DETERMINAZIONE DEL DIRIGENTE SERVIZIO VIA/VINCA 7 agosto 2025, n. 360

[ID VIP 13869] - Parco eolico denominato "BITONTO PALOMBAIO", costituito da 16 aerogeneratori di potenza unitaria pari a 7,2 MW, per una potenza complessiva di 115,2 MW, da realizzarsi nei Comuni di Bitonto (BA) e Palo del Colle (BA), incluse le opportune opere di connessione alla RTN, oltre ad un sistema di accumulo associato da 21,035 MW.

Proponente: ZINENERGY S.R.L.

Relazione tecnica a supporto dell'istruttoria sul progetto
ID_VIP 13869

Figura 2 – Interferenza degli aerogeneratori con il buffer di 3 km della Rete dei Tratturi

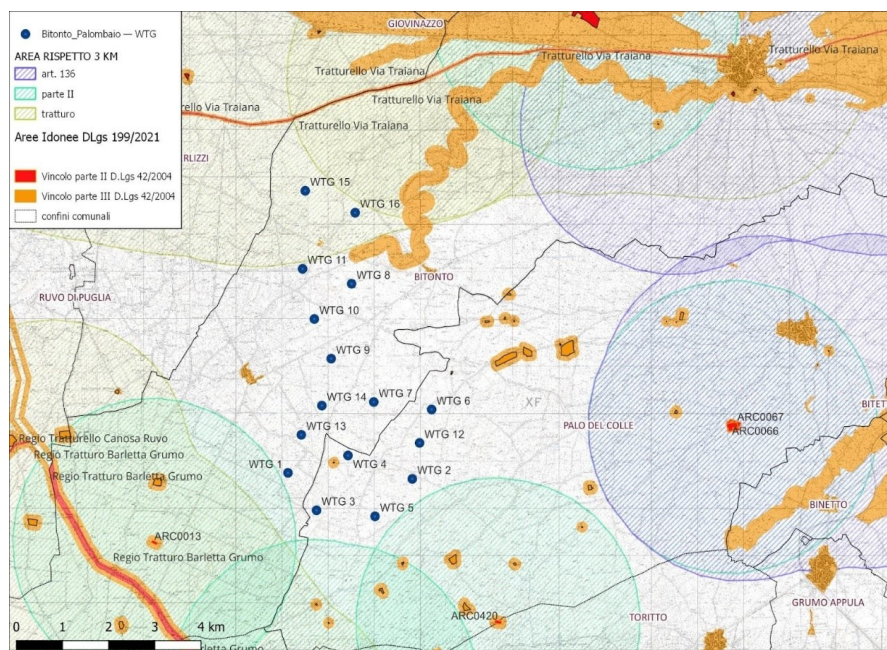
Gli **aerogeneratori WTG 15 e WTG 16** interferiscono con i l'area di rispetto di 3 km del **Tratturello via Traiana**, inserito nell'ambito di approfondimento n. 3 del Documento Regionale di Valorizzazione dei Tratturi della Regione Puglia e indicato di **classe A** nel Quadro Assetto Tratturi della regione Puglia.

L'area di progetto, pertanto, ricade tra quelle classificate come idonee ai sensi dell'art. 20 comma 8 lett. c-quater del D. lgs. 199/2021 fatta eccezione per i 2 aerogeneratori WTG 15 e WTG 16 che interferiscono con l'area di rispetto di 3 km dai beni tutelati dalla parte II del D.lgs. 42/04.

Figura 3 – Interferenza area di progetto con la IBA n°135 - Murge

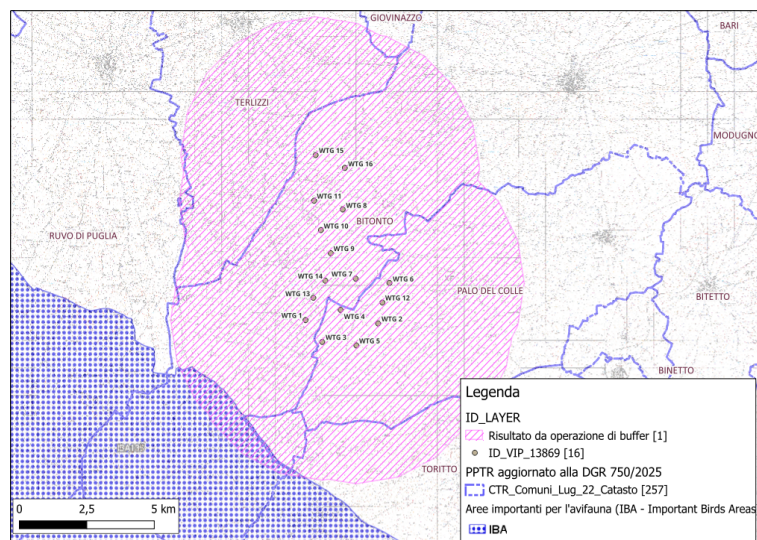
In prossimità dell'area di progetto è localizzata l'IBA n. 135 – Murge, rispetto alla quale 4 aerogeneratori (WTG 1, WTG 3, WTG 5 e WTG 13) risultano situati a meno di 5 km di distanza.

Tale condizione comporta l'obbligo di redazione della Valutazione di Incidenza Ambientale (VInCA). Dall'analisi della documentazione progettuale risulta che è stato predisposto il relativo elaborato:

Figura 4 – Stralcio Aree Non Idonee FER DGR 2122

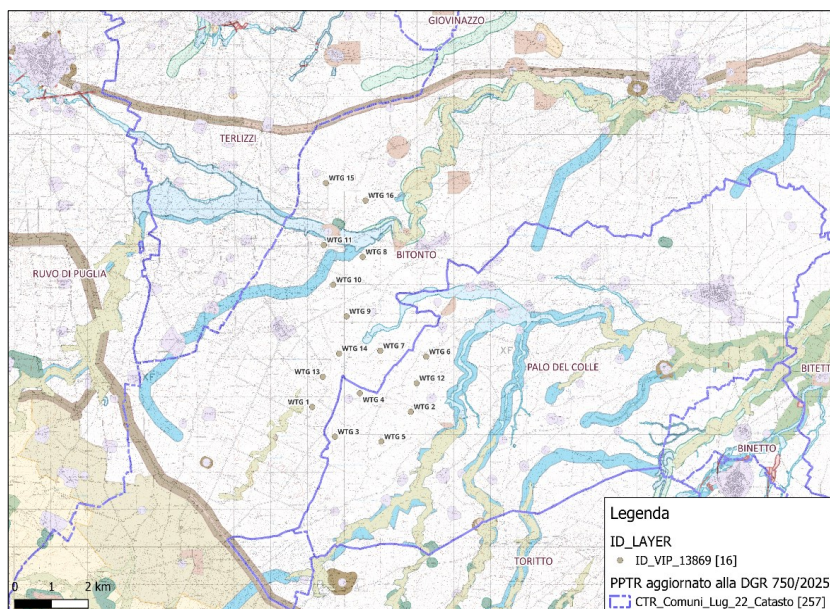
Il proponente **non fornisce indicazioni specifiche su un eventuale interferenza del progetto con aree agricole interessate da produzioni agro-alimentari di qualità. In particolare, non è chiarito se l'intervento comporterà l'espianto delle colture esistenti.**

Figura 5 – Analisi degli impatti cumulativi entro un buffer 10 km

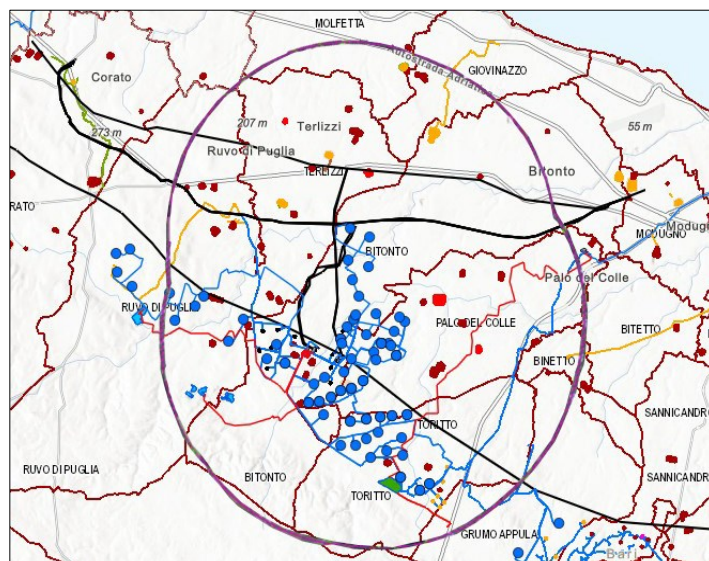
- *Distanza minima tra parchi eolici di 50 volte l'altezza massima della turbina più vicina (per evitare l'effetto selva);*
Requisito: $200 \text{ m} \times 50 = 10 \text{ km}$
Nel buffer di 10 km ricadono impianti eolici in corso di valutazione Ambientale (VIA), in via di realizzazione e con procedura già avanzata. Si richiede un ulteriore approfondimento.

Figura 8 – Planimetria con segnalazione dei recettori

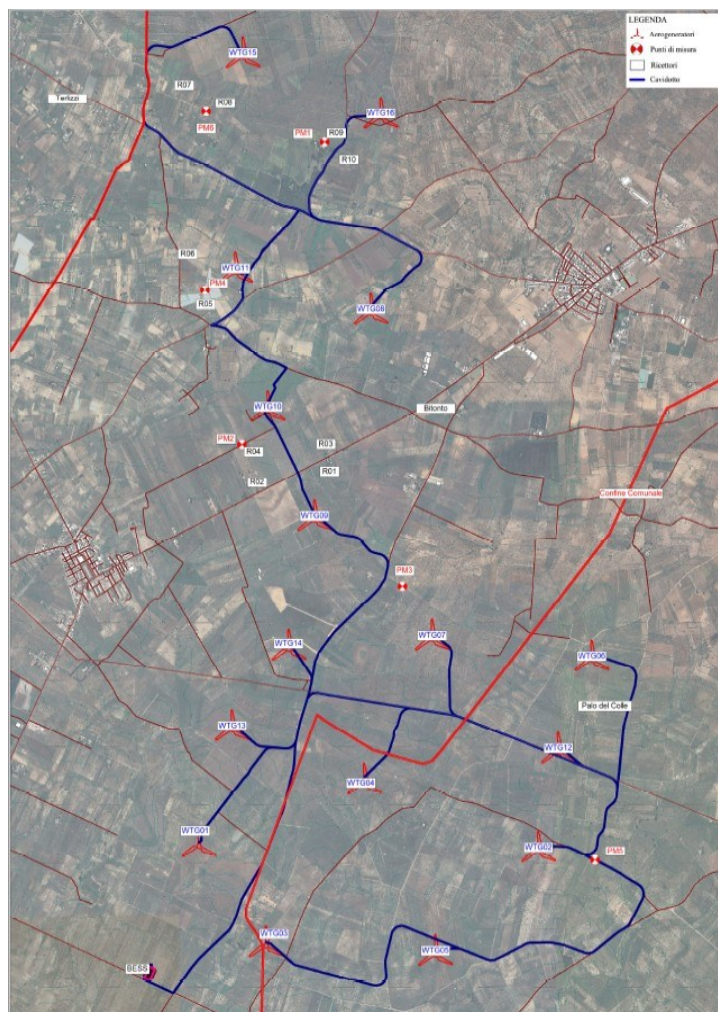
Il proponente non ha fornito immagini cartografiche che riportino la posizione di tutti i ricettori in tabella con le relative distanze dalle torri.
